## EKSPERTYZA KONSTRUKCYJNA

### dot. szczelności pokrycia dachowego w nowym budynku Instytutu Oceanologii PAN w Sopocie

**dot. nieszczelności pokrycia dachowego w nowym budynku  
Instytutu Oceanologii PAN w Sopocie**

### **DOKUMENTACJA FOTOGRAFICZNA**

Rys.5 Fragment przekroju przez stropodach nad parterowym łącznikiem (dok.1.4.1 przekrój P IV)

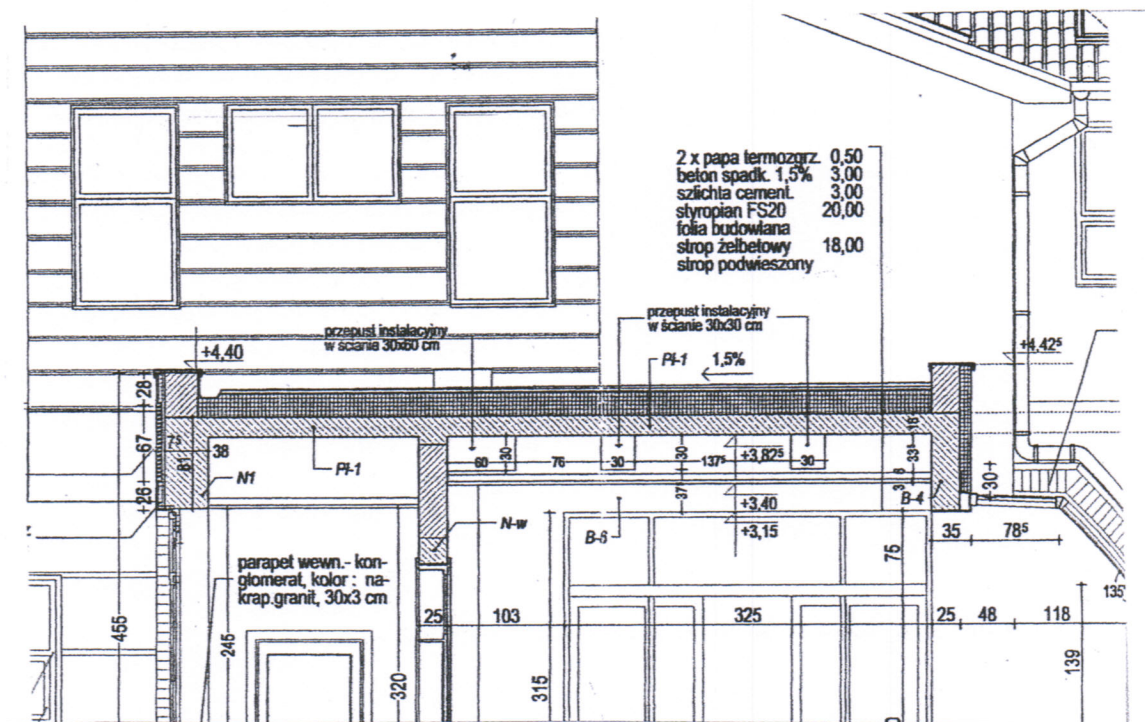
Projektowane nachylenie połaci dachowej 1,5 % jest dopuszczalne (norma 1.4.3 tablica 1 - od 1,0 %, jak dla dwóch warstw papy termozgrzewalnej), lecz zalecane nachylenie wynosi od 3,0 %. Rynna wzdłuż zachodniej attyki (rys.5 oraz 13z i 14z) jest zbyt płytka (brak dokładnych wymiarów). Brak uściślenia charakterystyki zalecanej folii budowlanej, powinna być paroszczelna.

Rynna (korytko) jest wzdłuż zachodniej attyki zbyt płytka, tylko około 3 cm, co pokazano również na przekroju w dokumentacji (rys.5). Dodatkowo rynna nie jest okresowo czyszczona (rys.13z, 14z i 18z). Również odpływ z rynny Ø 10 do zewnętrznego kosza jest zbyt mały (rys.13z), bo rura odprowadzająca wodę ze starego budynku jest Ø 12 (rys.12z).

d/ Zaprojektowana i wykonana rynna (koryto) wzdłuż zachodniej attyki jest zbyt płytka i ma głębokość tylko 3 cm (rys.5, rys.13z i 14z). W czasie wizji lokalnej nie zgłaszano przecieków w pomieszczeniach w pobliżu tej rynny. Jeżeli takie przecieki wystąpią, konieczne będzie pogłębienie tej rynny, kosztem pocienienia izolacji termicznej w tym miejscu lub zamiany istniejącej izolacji w tym miejscu na materiał o większej izolacyjności.

Rys.6 Szczegóły połączenia okna połaciowego z warstwami dachowymi (dok.1.4.9 str. 127), na rysunku nie zaznaczono zalecanej rynienki nad oknem

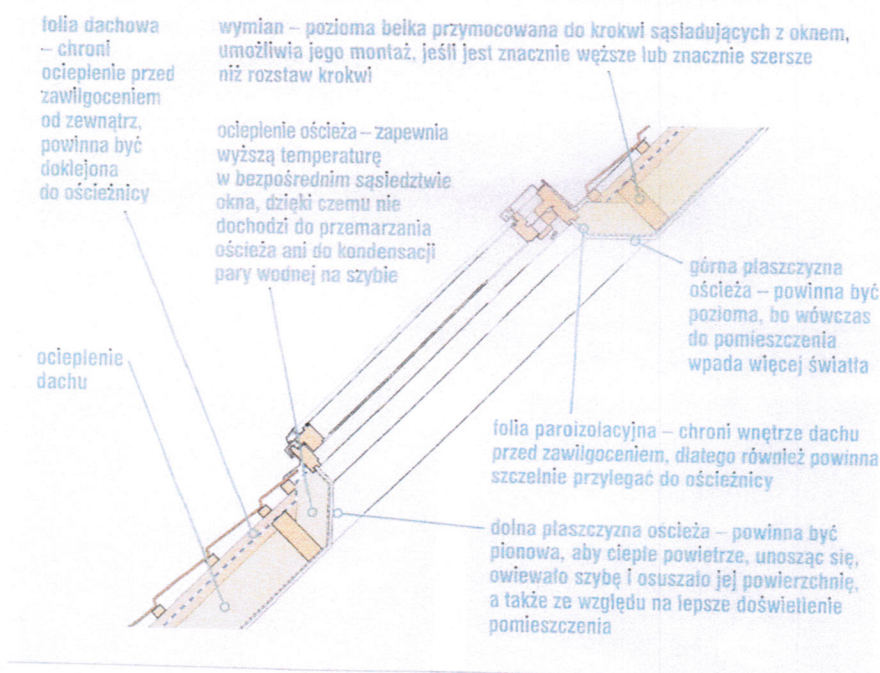
4.4 Na rys.6 pokazano prawidłowe połączenie okna z warstwami pokrycia dachowego (dok.1.4.9 str.127). Dodatkowo w opisie do tego rysunku zaleca się: *Gdy na dachu jest stosowana folia dachowa (paroprzepuszczalna - W.K.), nad oknem należy zawiesić rynienkę odprowadzającą poza jej obręb skropliny pary wodnej lub wodę z przecieków. Prawidłowo zamontowana rynienka wystaje poza krokwie. By to było możliwe, trzeba powyżej okna, w miejscu oparcia wyciąć fragmenty kontrłat, a folię naciąć tak, by dopasować ją do skośnego zamocowania rynienki. Wilgoć, która może się znaleźć pod pokryciem dachowym (w wyniku jego nieuszczelnienia, topnienia nawianego tam śniegu lub kondensacji pary wodnej), musi zostać przechwycona przez rynienkę. Dlatego izolacja okna powinna być od góry wprowadzona do rynienki".*

Na dachu nad oknami połaciowymi nie stwierdzono żadnych rynienek (rys.22z i 23z).

b/ Nad każdym remontowanym oknem należy zawiesić specjalną rynienkę odprowadzającą poza jego obręb skropliny pary wodnej lub wodę z przecieków. Prawidłowo zamontowana rynienka wystaje poza krokwie. By to było możliwe, trzeba powyżej okna, w miejscu jej oparcia, wyciąć fragmenty kontrłat, a folię naciąć tak, by dopasować ją do skośnego zamocowania rynienki. Wilgoć, która może znaleźć się pod pokryciem dachowym (w wyniku jego nieuszczelnienia, topnienia nawianego tam śniegu lub kondensacji pary wodnej), musi zostać przechwycona przez rynienkę. Dlatego izolacja okna powinna być od góry wprowadzona do rynienki.

Rys.3z Pokój 163, zaciek w prawym narożniku

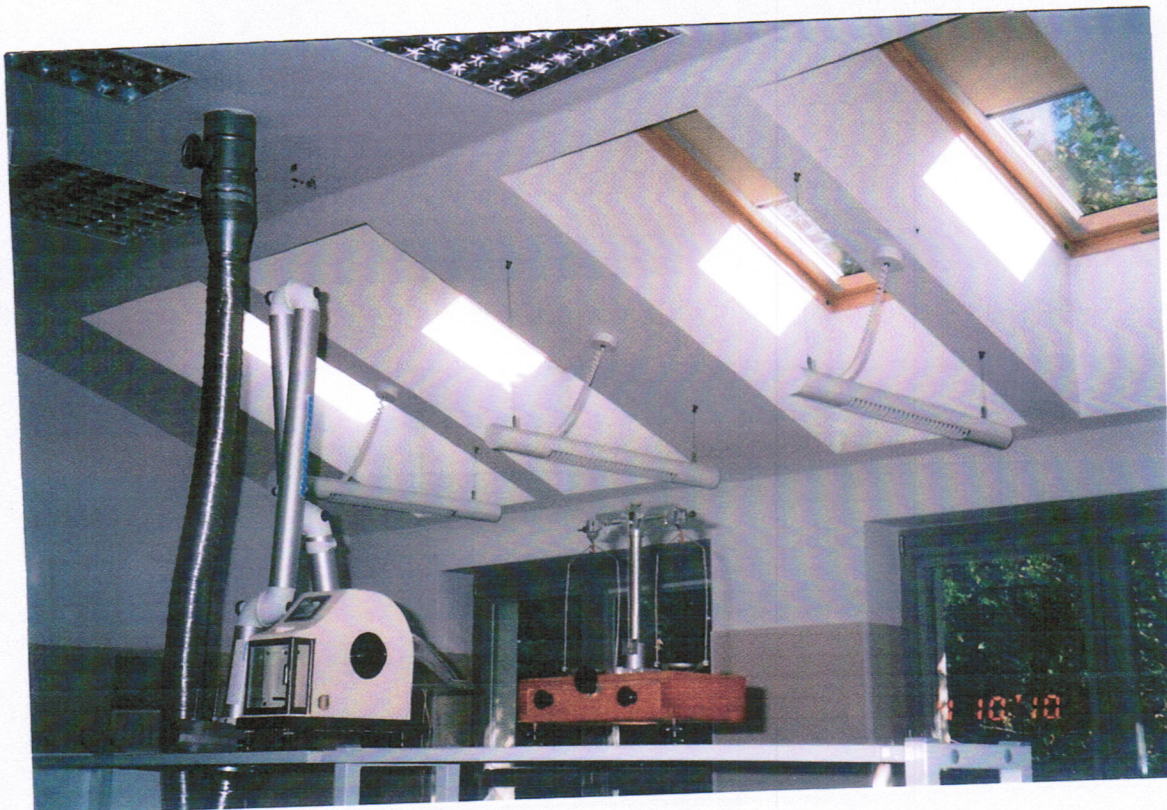
Na ścianie zewnętrznej, na prawo od okien wzdłuż krawędzi okapu wyraźny ślad silnego zacieku (rys.3z i 4z). W tym pokoju przez okno połaciowe był dostęp na dach.

Rys.6z Jak rys.5z, zaciek pod lewym oknem

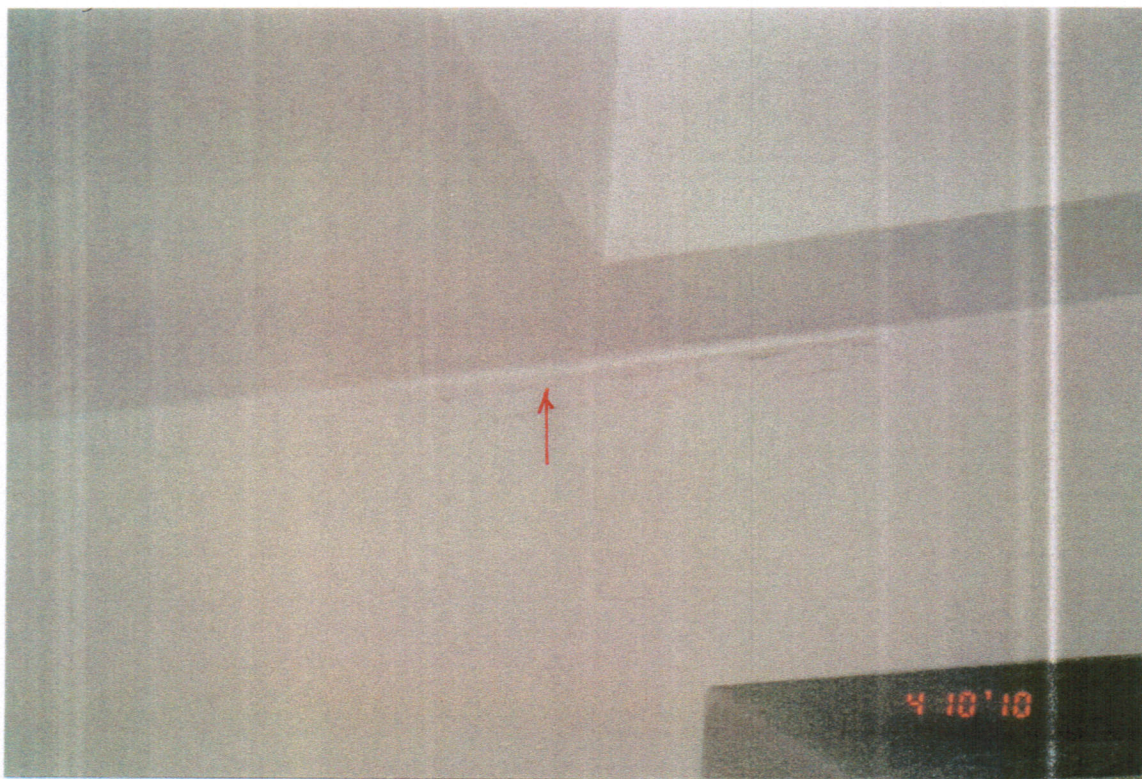
W pokoju są dwa podwójne okna (rys.5z). Przy lewej wnęce okna połaciowego w poziomie okapu wyraźny ślad zacieku (rys. 6z i 7z).

Rys.8z Pokój 156, ślady zacieków pod oknami połaciowymi oraz złuszczenie tynku na krawędzi nadproża

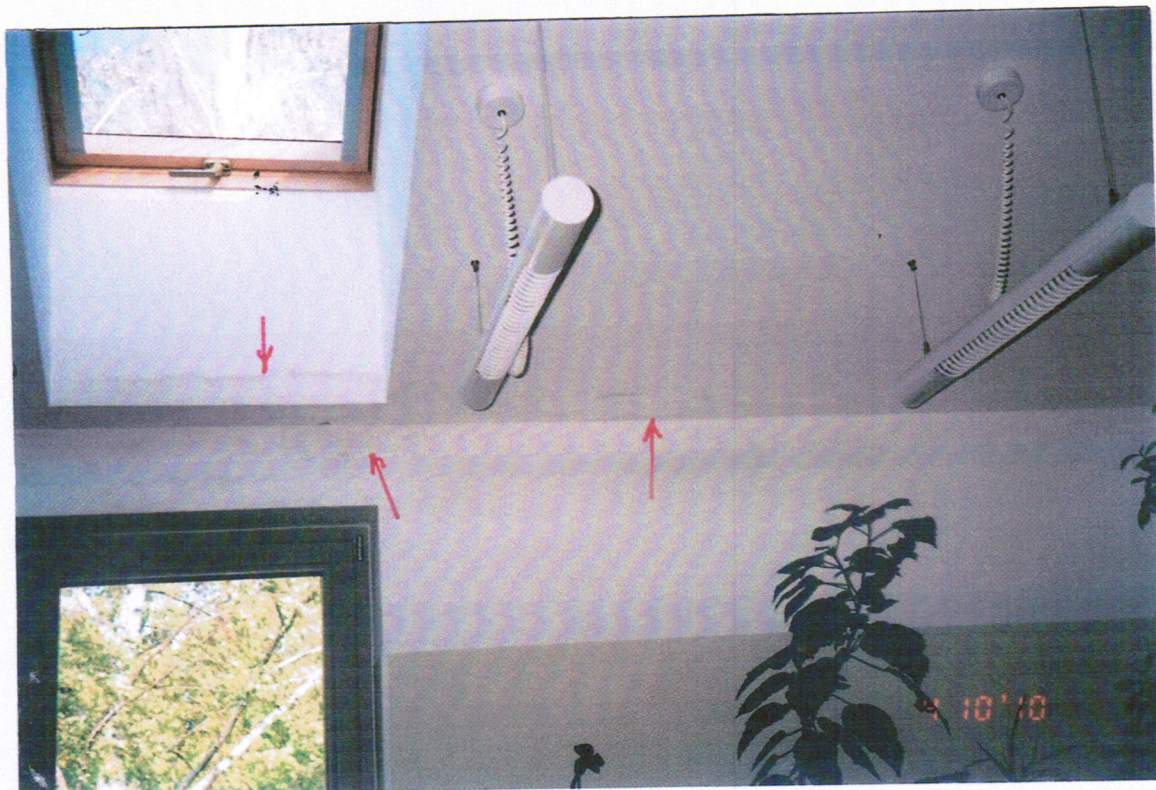
W czasie ostatniego deszczu nie było przecieków, które się jednak pokazały po dwóch dniach, przy oknach nad biurkiem, na krawędzi okapu oraz na krawędzi nadproża (rys.8z). Z tego pokoju przez okno był dostęp na stropodach nad parterowym łącznikiem.

Pokój z dwoma podwójnymi oknami połaciowymi. W prawym podwójnym oknie połaciowym w poziomie okapu silny ślad zacieku przechodzący na nadproże okienne (rys.10z). Ślad zacieku przechodzi po krawędzi okapu do prawego narożnika. W pokoju, w tym miejscu również widoczne łuszczenie się tynku (rys.9z).

Rys.20z Jak rys.19z - lewy górny narożnik okna, dachówki nie zachodzą na rynienkę

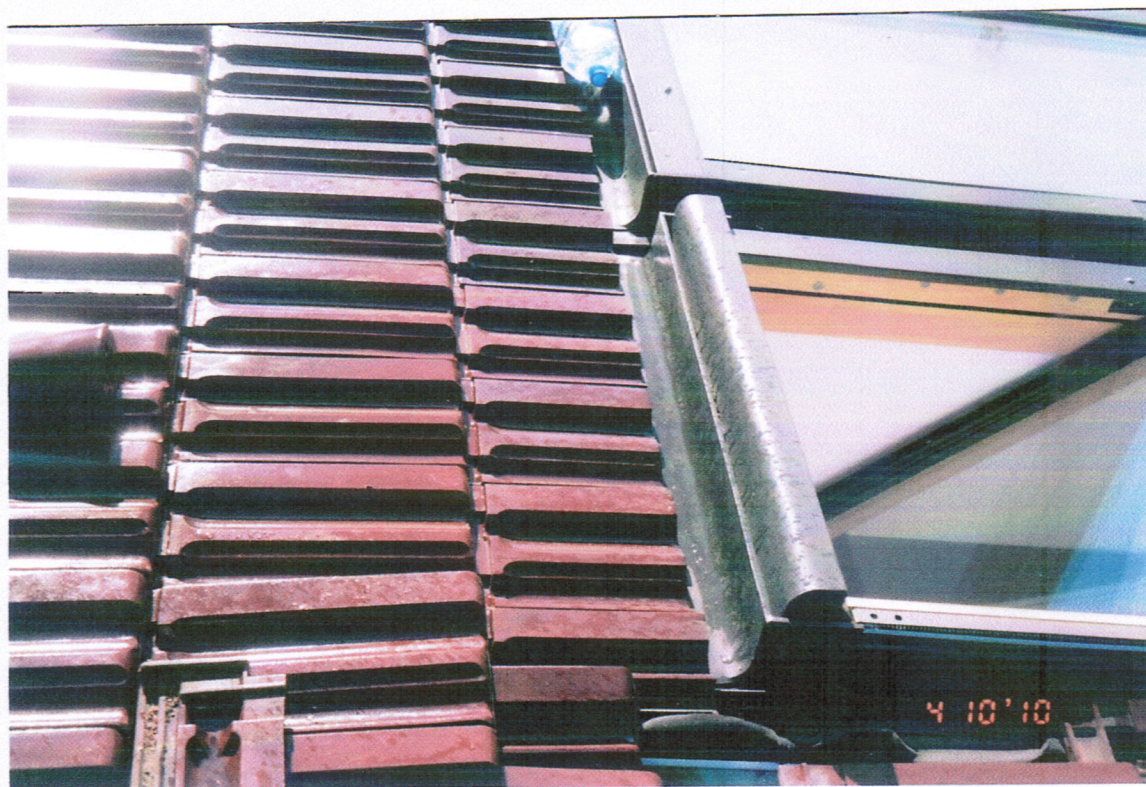
Przy oknach połaciowych stwierdzono szereg usterek. Przy wszystkich oknach na podłużnych krawędziach - dachówki były wadliwie przycinane i z tego powodu nie zachodzą one na podstawową rynienkę przy kołnierzu, lecz tylko na skrajną zapasową rynienkę (rys.20z, 25z i 26z). Po odślonięciu dachówek wzdłuż ościeżnicy stwierdzono wadliwie przyduszone gąbki uszczelniające (rys.21z). Dachówki w tym miejscu są zaczepiane o wyższą dachówkę, tymczasem powinny być mocowane do łąt, zwłaszcza gdy konieczne było ucięcie noska (rys.31z). Podobnie jak przy kominach przy górnej poziomej

krawędzi okna jest zbyt mała szczelina pomiędzy ościeżnicą i dachówkami (rys.22z i 23z). W literaturze zalecane jest zastosowanie w tych miejscach specjalnych rynienek, które by umożliwiły odprowadzenie wody spływającej po folii do rynny (dok.1.4.9 str.127). Pomimo braku opadów przez kilka dni, przy dolnej poziomej krawędzi ościeżnicy, na fartuchu stoją kałuże wody lub są glony świadczące o dawnych kałużach (rys.27z - 30z). Woda może być przez wiatr wdmuchiwana pod ościeżnicę.

- szczeliny nad oknami połaciowymi przy przydachówkach są zbyt wąskie (rys.22z i 23z),
- przy wszystkich oknach wzdłuż podłużnych krawędzi dachówki są przycinane wadliwie, dachówki nie zachodzą na zasadniczą rynienkę kołnierza okna i dodatkowo nie są mocowane do łąt wkrętami lub zaczepami (rys.20z, 25z i 26z),

e/ Należy wymienić wadliwie przycięte dachówki (zbyt wąskie) wzdłuż podłużnych krawędzi okna, które powinny zachodzić na zasadniczą rynienkę kołnierza. Dachówki przy tych krawędziach powinny być mocowane do łąt przy pomocy wkretów lub zaczepów. Na rys.20z i 25z pokazano wadliwie przycięte dachówki, zaś na rys.31z brak mocowania skrajnych dachówek przy oknie (brak otworów).

Rys.27z Fartuch przy dolnej poziomej krawędzi okna (spadek w lewo), kałuża wody z deszczu przed kilkoma dniami spowodowana zbyt małym pochyleniem dachu

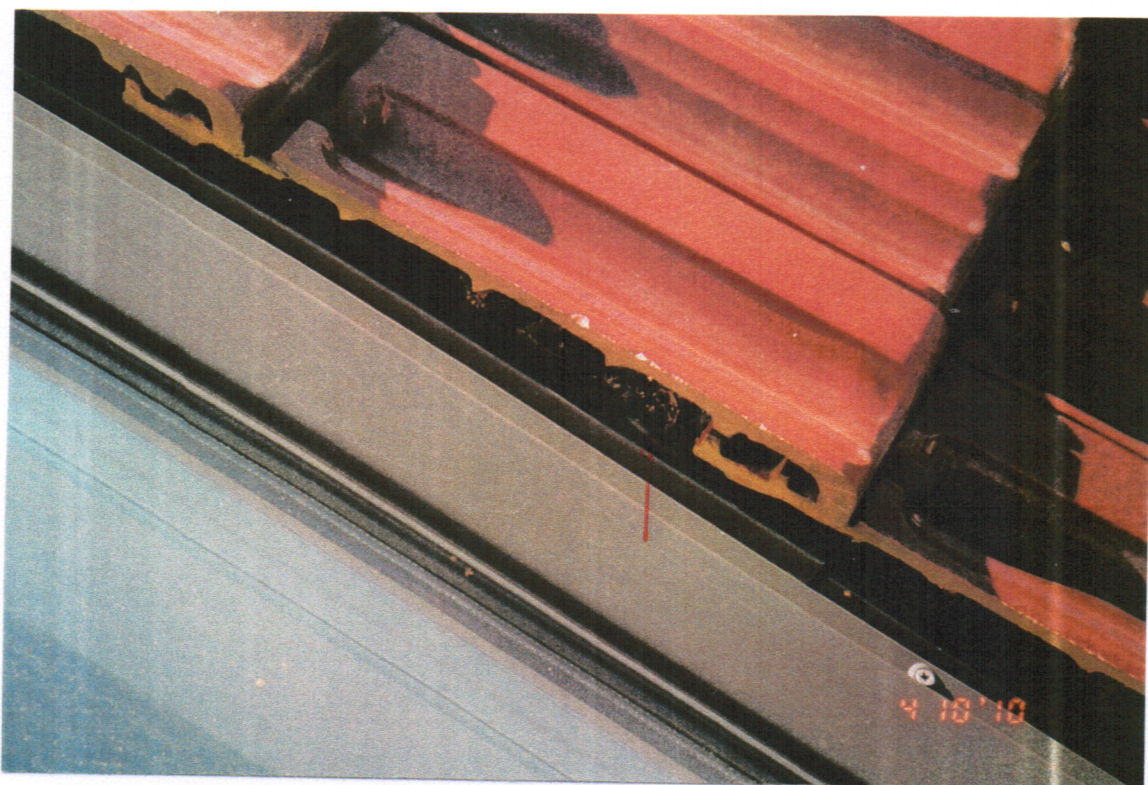
Pod każdym oknem połaciowym wykonane jest uszczelnienie systemowym fartuchem, jednak zbyt mały spadek połaci oraz brak ścięcia krawędzi dachówki (dok. 1.4.9 str.128) powoduje, że woda opadowa gromadzi się na fartuchu i może być wdmuchiwana pod ościeżnicę okna (rys.27z - 30z).

- pod oknami połaciowymi na fartuchach są kałuże wody lub glony, ponieważ nie wykonano ścięcia krawędzi dachówek (rys.27z - 30z),
- kołnierze uszczelniające z gąbki są wduszane z powodu niestaranego układania dachówek (rys.21z),

f/ Należy ściąć krawędzie dachówek, które są zamontowane w pierwszym rzędzie pod oknem i są schowane pod fartuchem. Na rys.27z pokazano, że krawędzie nie są przycięte i woda gromadząca się na fartuchu nie ma odpływu.

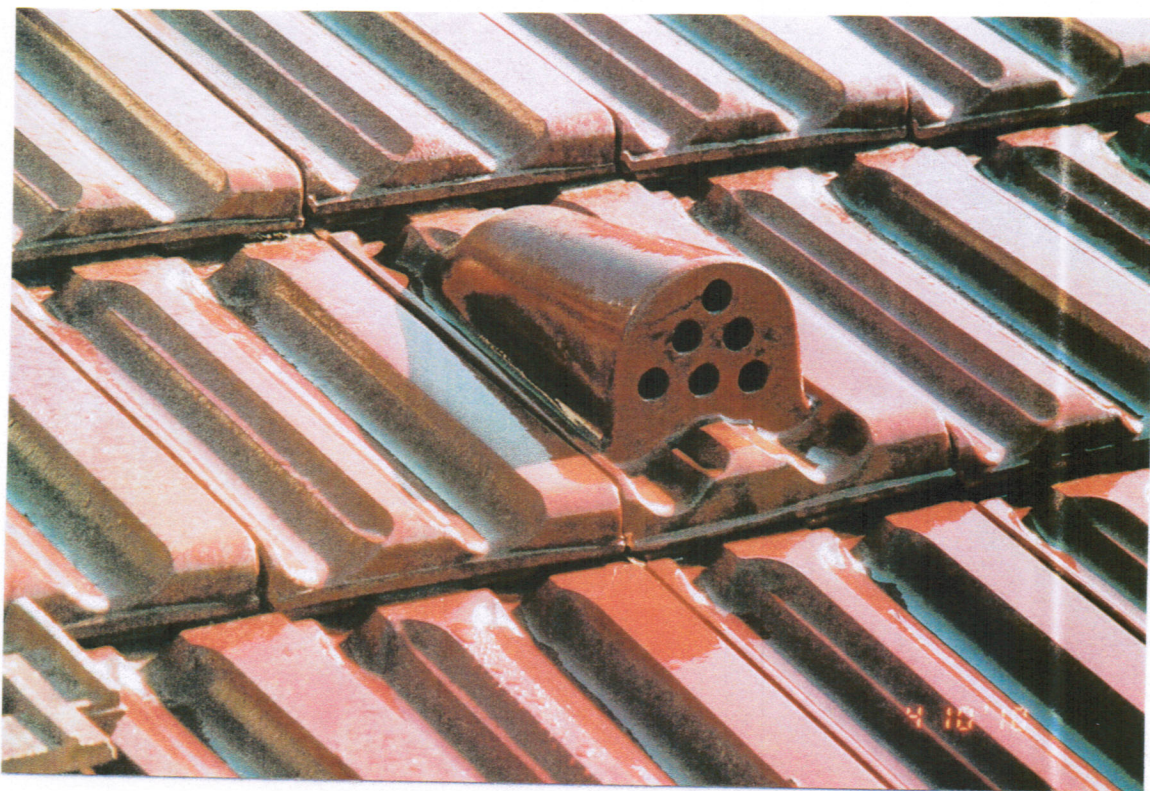
Obróbki blacharskie przy kominach wykonano w zasadzie poprawnie, jedynie szczelina pomiędzy górną poziomą krawędzią komina i dachówkami jest najczęściej zbyt wąska, co przy śniegu lub zaśmieceniu może utrudniać spływanie wody (rys.32z i 33z). W jednym miejscu stwierdzono otwór w taśmie uszczelniającej VACO - Flex przy kominie (rys.32z - włożono ołówek), ale można to łatwo uszczelnić.

- brak wymaganego prawem budowlanym wejścia na dach z klatki schodowej,
- brak wymaganych na dachu ław kominiarskich,
- szczeliny pomiędzy górną krawędzią kominów i połacią dachową są zbyt wąskie (rys.32z i 33z),

c/ Poszerzyć szczeliny pomiędzy górną krawędzią kominów i dachówką, które są zbyt wąskie. Należy sprawdzić czy na fartuchach przy dolnej krawędziach kominów nie gromadzi się woda i jeżeli zachodzi konieczność należy przyciąć krawędzie dachówek podobnie jak zalecono przy oknach połaciowych.

h/ Należy zakleić stwierdzony otwór w taśmie uszczelniającej wokół komina (rys.32z) oraz sprawdzić czy przy innych kominach nie występują podobne uszkodzenia.

Rys.37z Odslonięcie dachówek ułożonych równoległe do świetlika, widoczne śmieci i niestarannie ułożona pianka izolacyjna

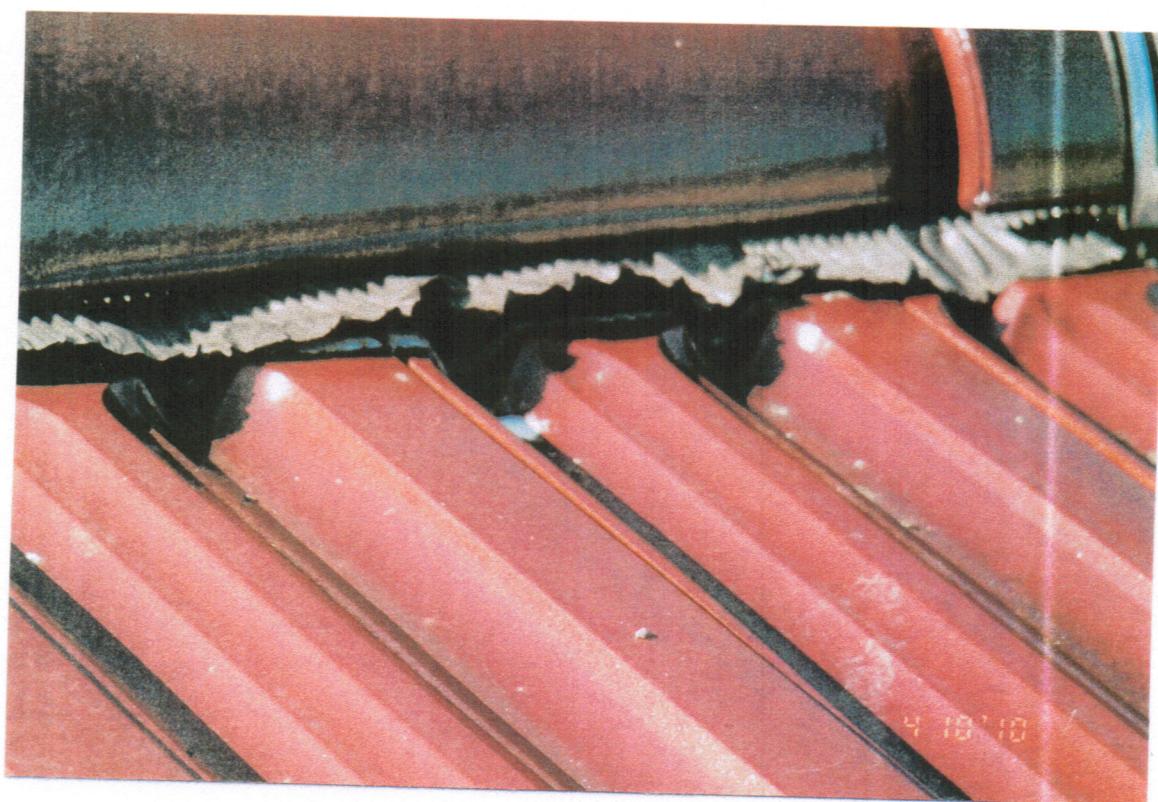
W wielu miejscach stwierdzone śmieci znajdujące się w rynienkach odpływowych lub pod dachówkami (rys.37z) oraz śmieci w rynnach, co może świadczyć o konieczności regulacji ich spadków (rys.35z).

W czasie wizji lokalnej stwierdzono, że w wielu miejscach przy oknach w rynienkach odpływowych oraz pod dachówkami jest dużo śmieci i liści co utrudnia swobodne spływanie wody opadowej (rys.37z) i może być jedną z przyczyn istniejących zacieków..

e/ Rynny dachowe należy wyregulować, ponieważ stwierdzono w nich lokalne gromadzenie się piasku i śmieci, co świadczy o lokalnie niewłaściwym spadku. .
